Parecer Técnico n.º 65/2023 - SEDUH/GAB/CPA-EIV

Referência: Processo SEI n.º 00390-00005342/2023-56

Assunto: 2ª Análise do Estudo Prévio de Impacto de Vizinhança - EIV, relativo ao empreendimento denominado "Setor Meirelles", localizado na Quadra 01, Lote 01 - Setor Meireles – Santa Maria, RA - XIII

Figura 02: Trecho da URB 283/2022 adaptada da Figura 37 do EIV. - Fonte: EIV

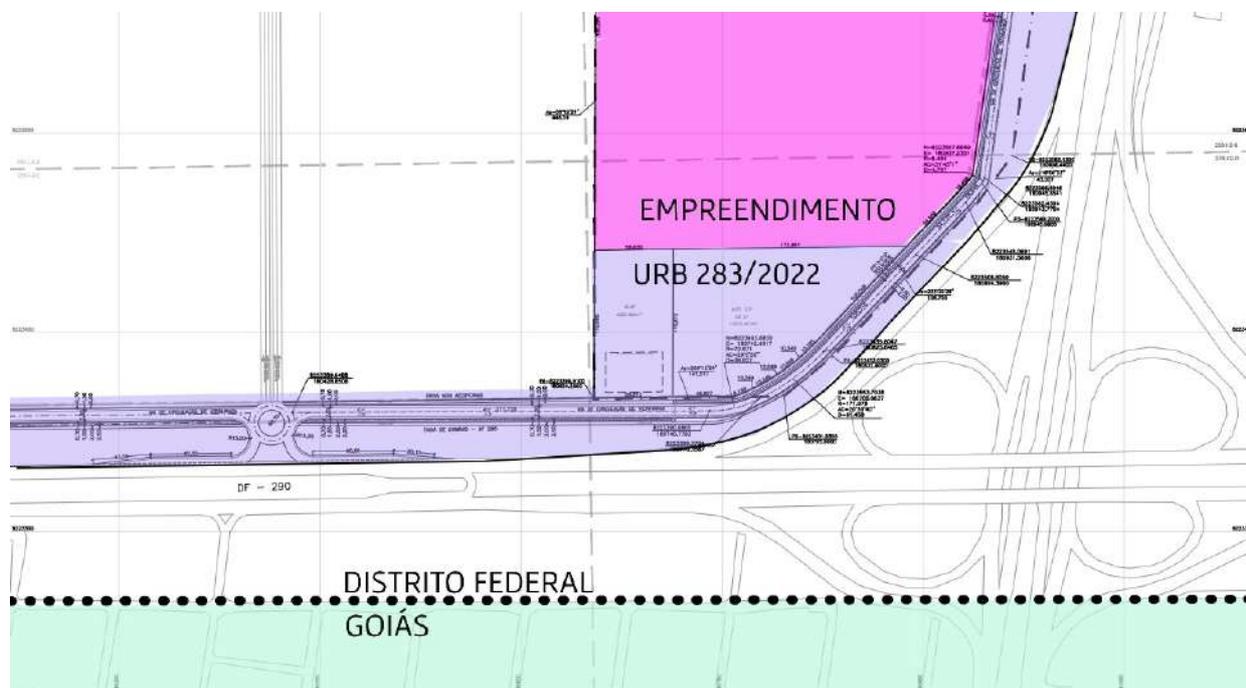
Nesta toada, rememorando-se que o projeto do parcelamento aprovado pela URB 283/2022 prevê apenas a requalificação do *trecho norte* da DF 290, o qual, na condição de exigência do processo de parcelamento não prevê melhorias de mobiliário público (apontadas como necessidade do trecho), verifica-se que toda a parte sul da rodovia, que ainda está dentro do território do DF, ficou esquecida.

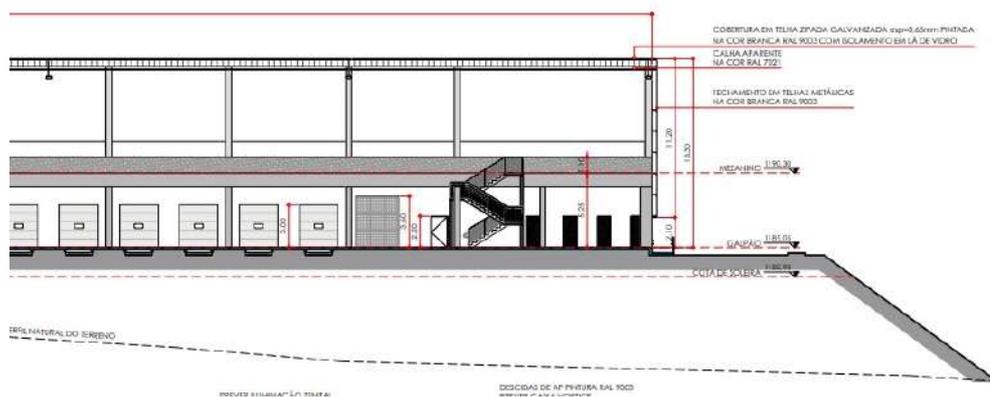
12. Analisar o trecho da DF-290 sugerido abaixo, para indicar pontos com potencialidade para implantar uma rotatória ou um retorno conforme Manual de Interseções do DNIT.

Uma das rotas de saída do empreendimento (Pág. 91 - Figura 38 - Rota 01 – Doc. SEI 125379509) propõe utilizar o retorno existente na DF-290, para se dirigir à BR-040. Porém, verificou-se que parte do canteiro central deste retorno está danificado (figuras abaixo), devido ao raio de curvatura menor que o mínimo necessário para atender os veículos pesados que trafegam por esta rodovia atualmente.
